# Brannteknisk notat – Vurdering av status på avvik etter tilstandsvurdering

Sortland VGS

<b>Tittel på rapport:</b>	Brannteknisk notat - Vurdering av status på avvik etter tilstandsvurdering		
<b>Oppdragsgiver:</b>	Nordland Fylkeskommune		
<b>Oppdragsnavn:</b>	Sprinkel Sortland VGS		
<b>Oppdragsnummer :</b>	627013-01		
<b>Ansvarlig enhet</b>	RIBR	<b>Utført av:</b>	Sara Louise Einarsdottir
<b>Tilgjengelighet:</b>	Åpen	<b>Dato:</b>	029.08.2023

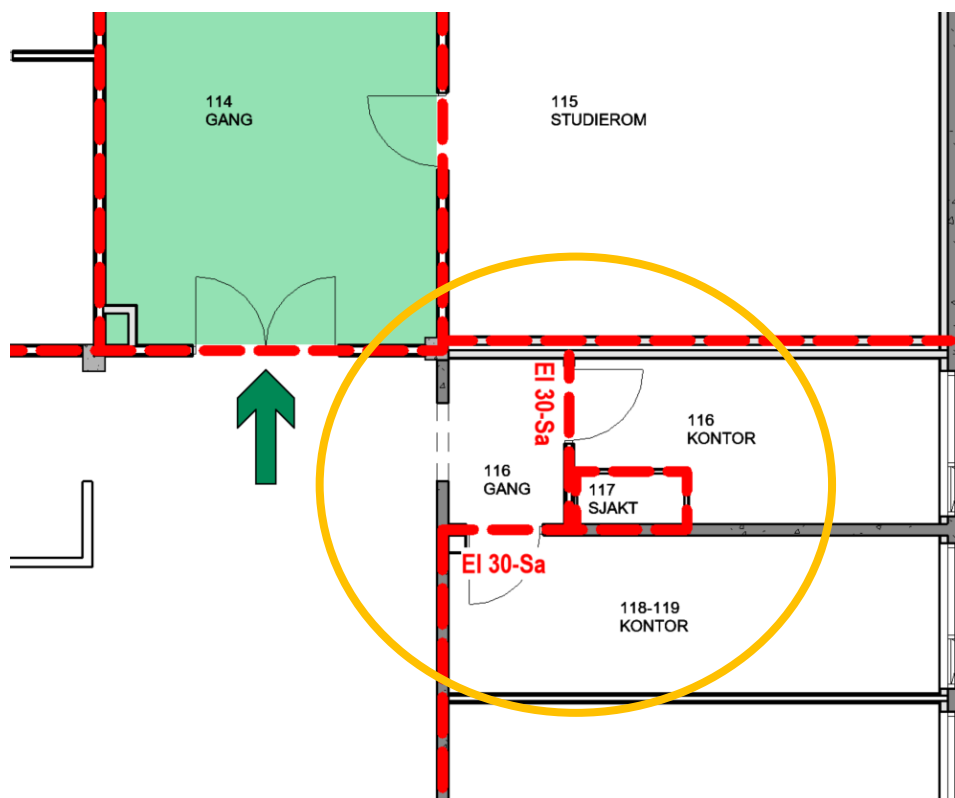
Avvik som er registrert av Rambøll er for det meste ikke lukket. For at byggverket skal ha tilstrekkelig sikkerhetsnivå må avvik lukkes. Gjennomførte tiltak må dokumenteres. Del av tiltakene er søknadspliktige tiltak der det må foreligge ansvarsbelagt prosjektering og/eller utførelse.

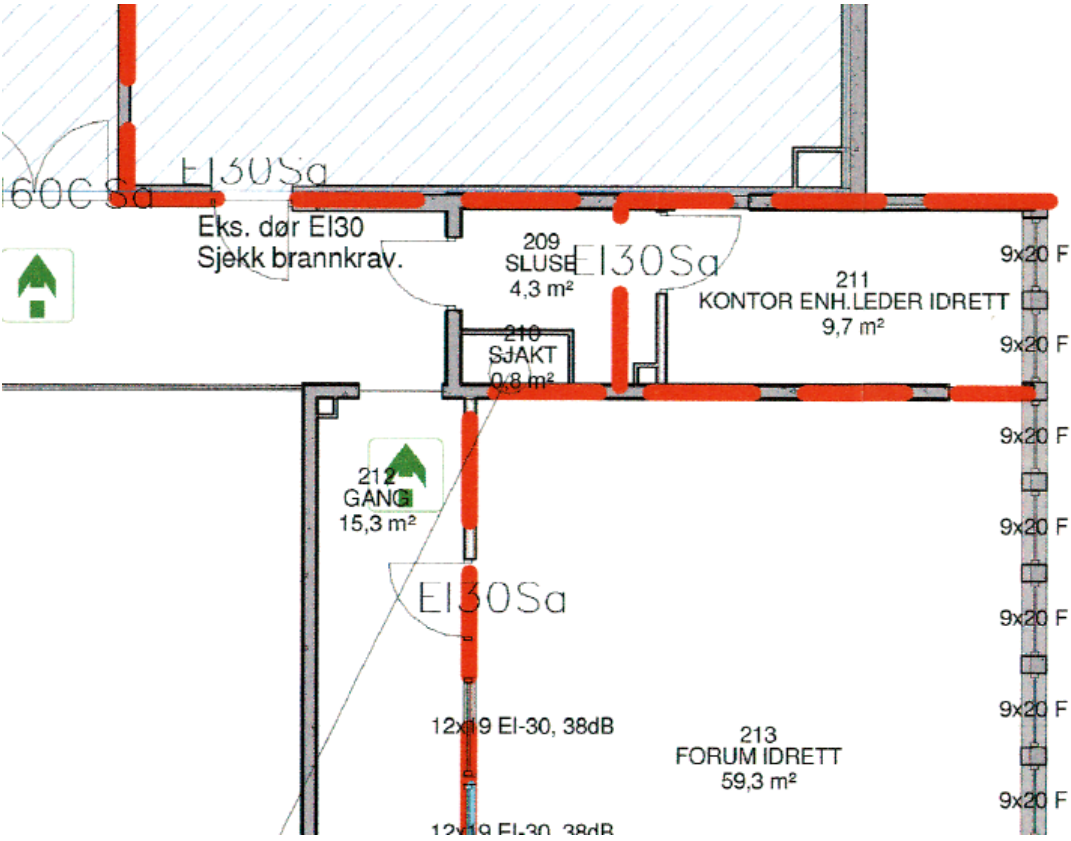
Det er ønsket vurdering av branncelleskille lokalisert i plan 1 ved rom 116B. Iht. eksisterende branntegninger er branncelleskille ført på vegg mellom rom 138 fellesareal/spisesal elever og rom 116B. Det ønskes flyttet til vegg «innenfor» imellom rom 116B og 116.

Dette er gjennomførbart. Prinsippskisse vises under.

Veggen som ønskes endret er lettvegg som ikke holder gjeldene krav EI 60. For at vegg skal kunne fungere som et branncelleskille må vegg oppgraderes og alle ev. gjennomføringer må være branttetet. Dør må skiftes ut til branndør med brannmotstand EI 30-Sa med fri bredde 0,86 m. Siden ønske av nytt branncelleskille må vegg og dør inn til rom 118-119 utbedres med samme brannmotstand som nevnt over. Dekke skal være utført med brannskille. Overflate og kledning må påses å være iht. til krav for branncellevegg.

Tiltaket er søknadspliktig.
